DODATEK č. 1

ke Smlouvě o dílo

„II/330 Poříčany, most přes D11 ev. č. 330-001“

Úprava svodidla v SDP

Foto č. 1: Pohled na kabelové vedení ve SDP a vedle osazená rezervní chránička

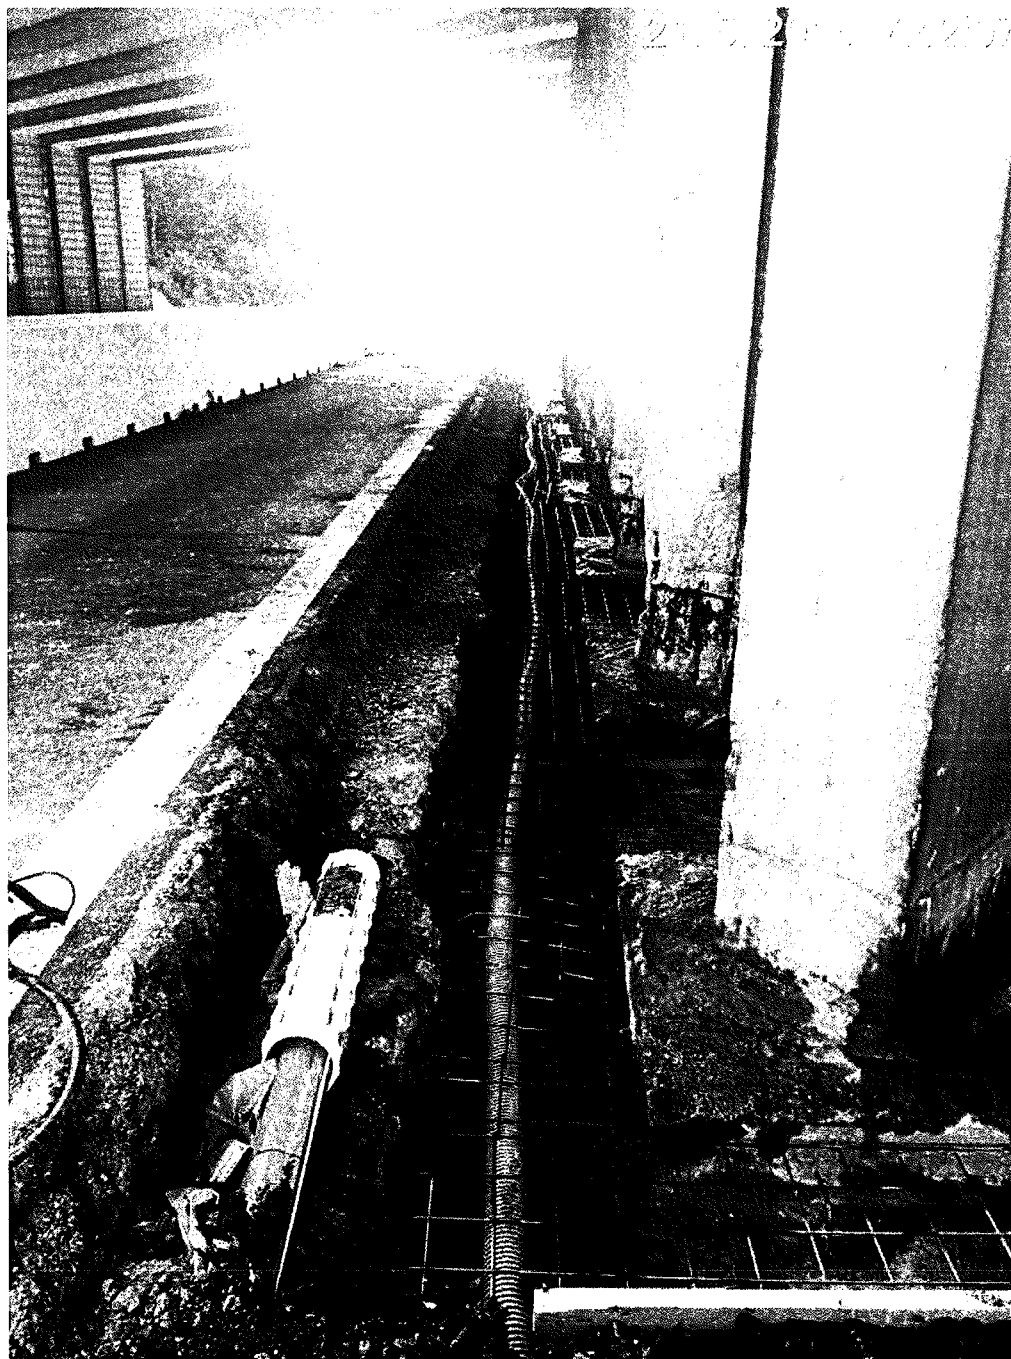
2. Změna č. 1 uvedená v tomto Dodatku č. 1 vznikla na základě skutečnosti, že při realizaci výkopových prací ve středovém dělicím pásu dálnice D11 v souladu s dokumentací PDPS a RDS výše uvedeného objektu SO 261 pro provedení podkladní betonové desky pro instalaci trvalých betonových svodidel narazil zhotovitel na sdělovací kabely a kabely NN správce dálnice ŘSD ČR uložených v jiné hloubce než by měly být. Po oznámení daných skutečností byl ze strany správce dálnice D11 - ŘSD ČR vznesen požadavek, aby byly obnažené kabely vloženy do společné chráničky (kabelový žlab) v místě výkopu v délce

cca 74 m a aby byla rovněž doplněna i rezervní prázdná chránička 0110 mm do daného výkopu v souladu s metodickým pokynem ŘSD ČR R66. Délka vložené rezervní chráničky je 102 metrů.
